令和2年7月20日
堺市

三国丘小学校校舎増築ほか工事の設計図書の訂正について（通知）

工事名称：三国丘小学校校舎増築ほか工事

3階床梁伏図 1/100

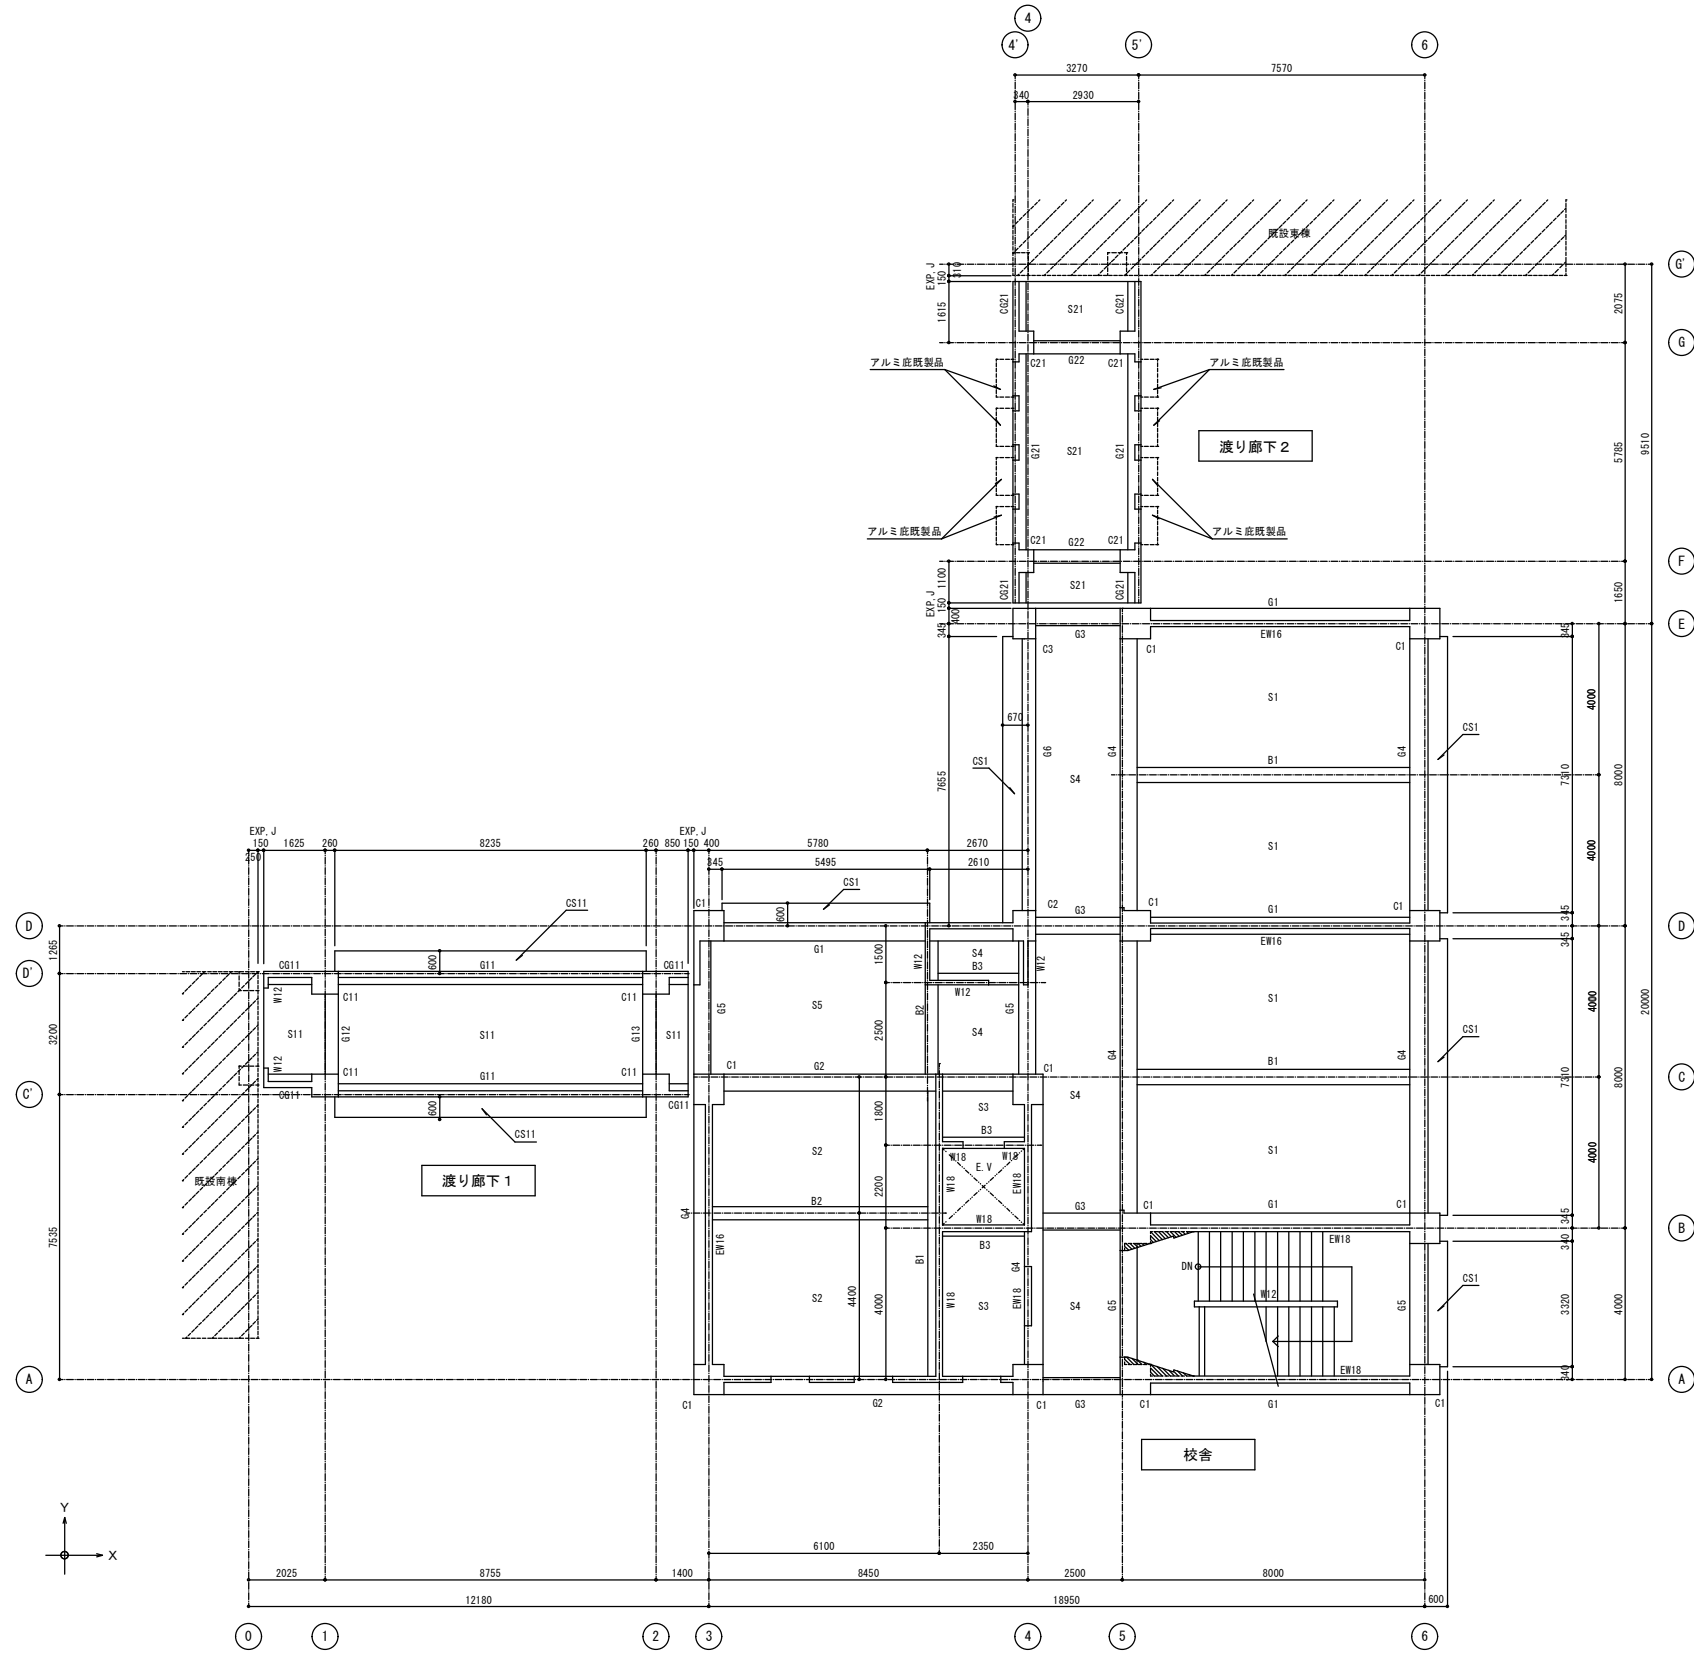
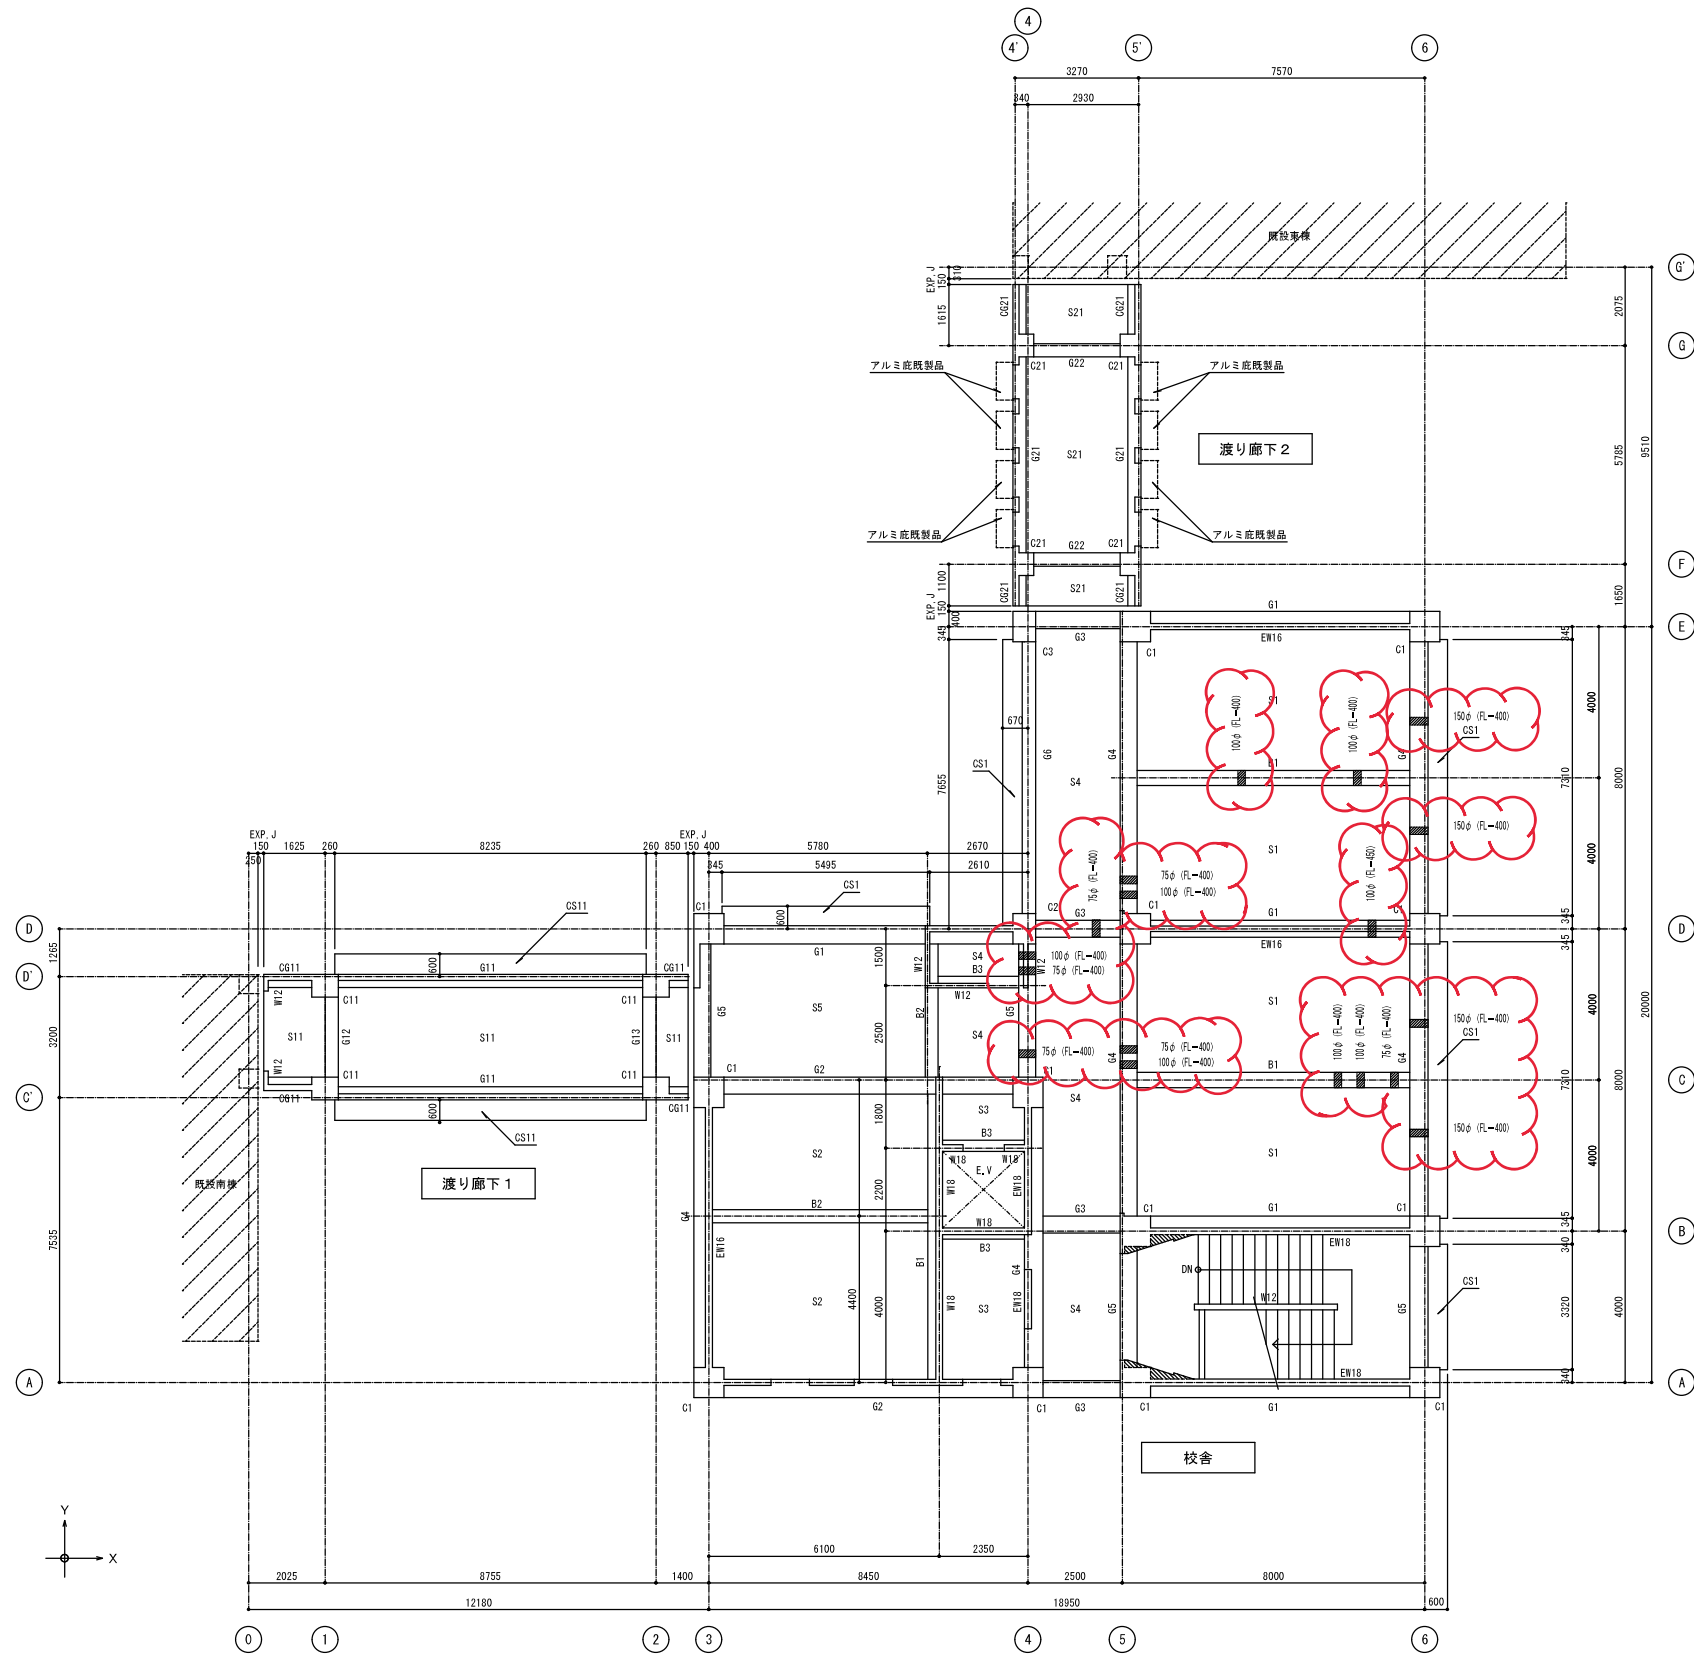
図面No.	図面名称	訂正箇所	誤	正	備考
S/06	基礎伏図	図面内 表記内容		スリーブ位置・径・数量	追記
S/07	2階床梁伏図	図面内 表記内容		スリーブ位置・径・数量	追記
S/08	3階床梁伏図	図面内 表記内容		スリーブ位置・径・数量	追記
S/09	R階床梁伏図	図面内 表記内容		スリーブ位置・径・数量	追記

■ : 梁貫通スリ-7' 3FLからの一寸法を示す。

75φ : 6 か所
100φ : 8 か所
150φ : 4 か所

三園丘小学校校舎増築ほか工事				設計完了日	令和2年2月
				工事発注日	
R階床梁伏図				S Cサイズ	S 1/100
				原寸紙サイズ	A 1
堺市	建築都市局	建築部	(株)サン設計事務所	総括	担当者
課長	課長補佐	係長	担当	番	
			関	切山	S / 09
原寸図 0 25 50 75

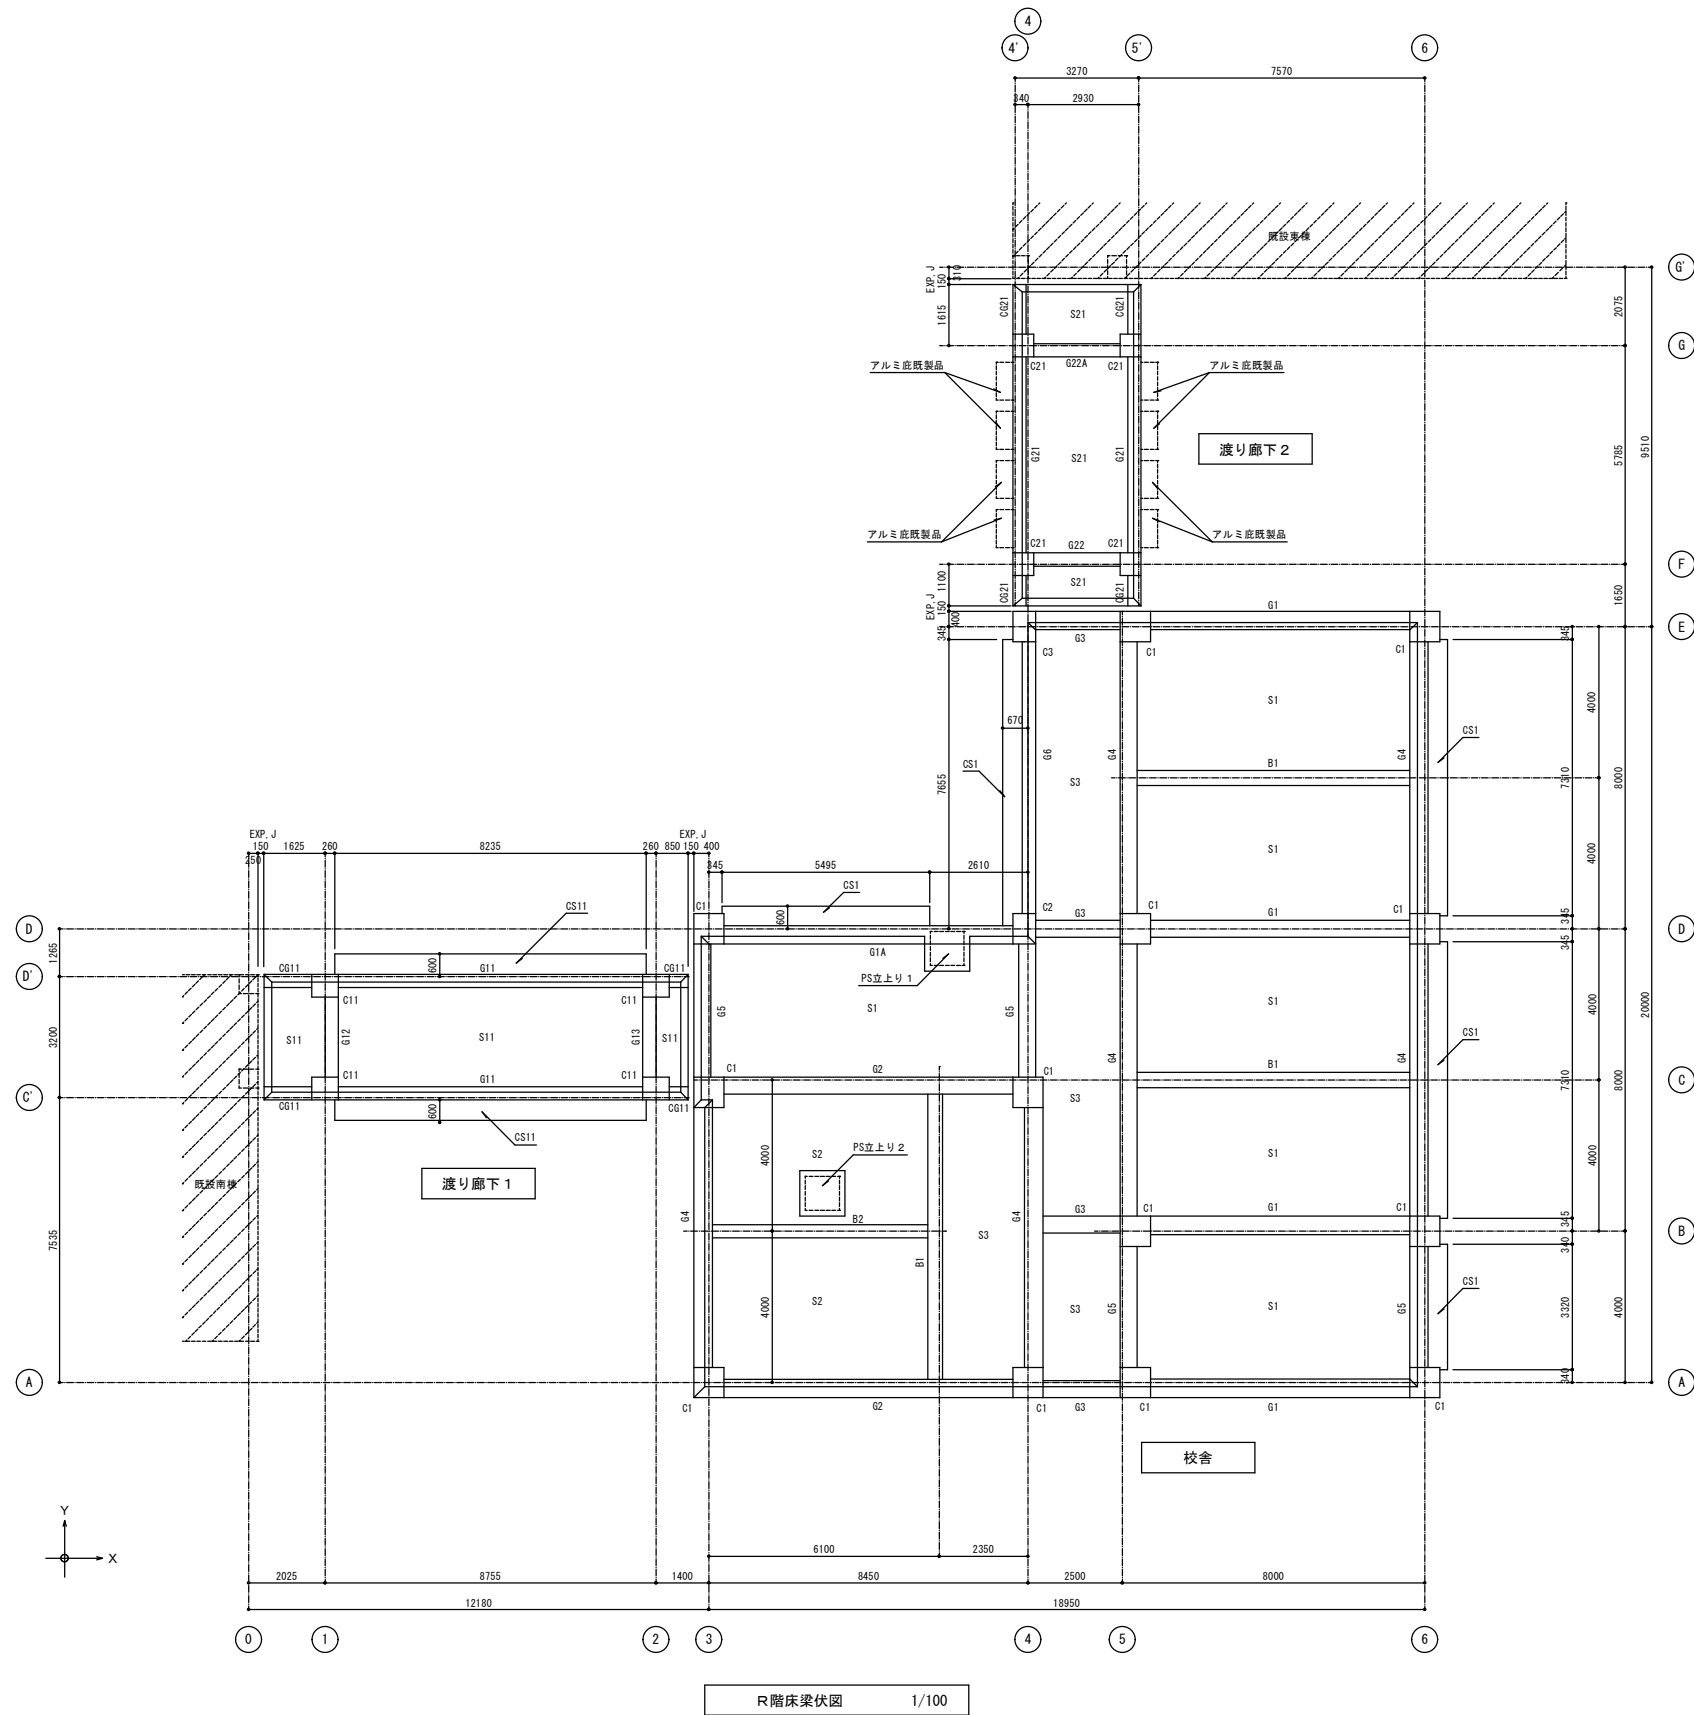
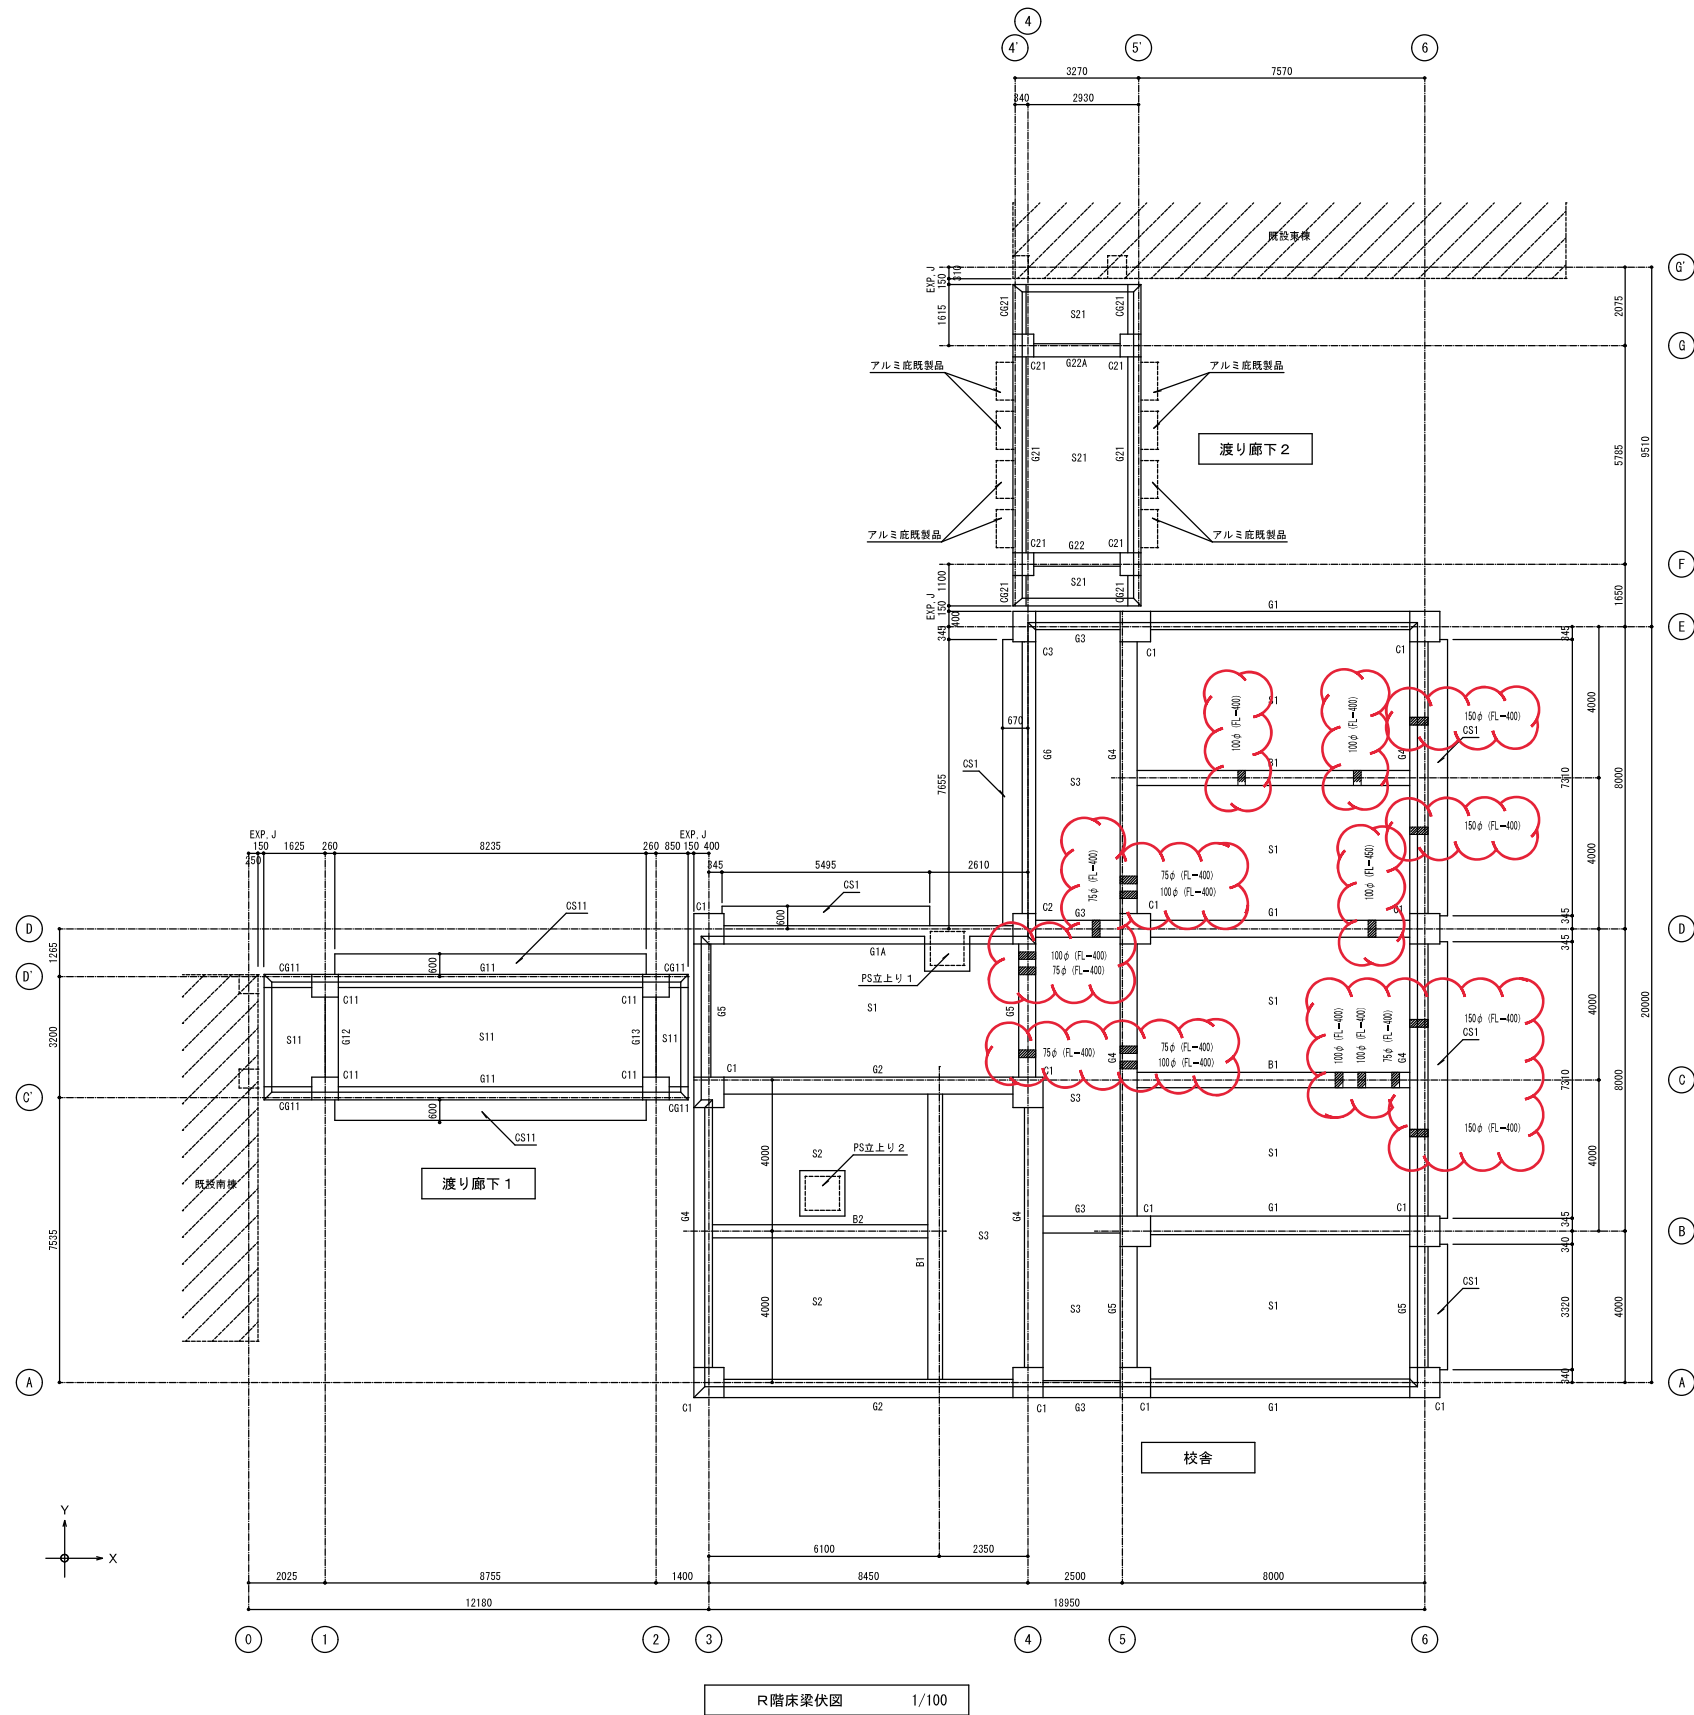
■ : 梁貫通スリフ RSLからの一寸法を示す。

75φ : 6 か所
100φ : 8 か所
150φ : 4 か所
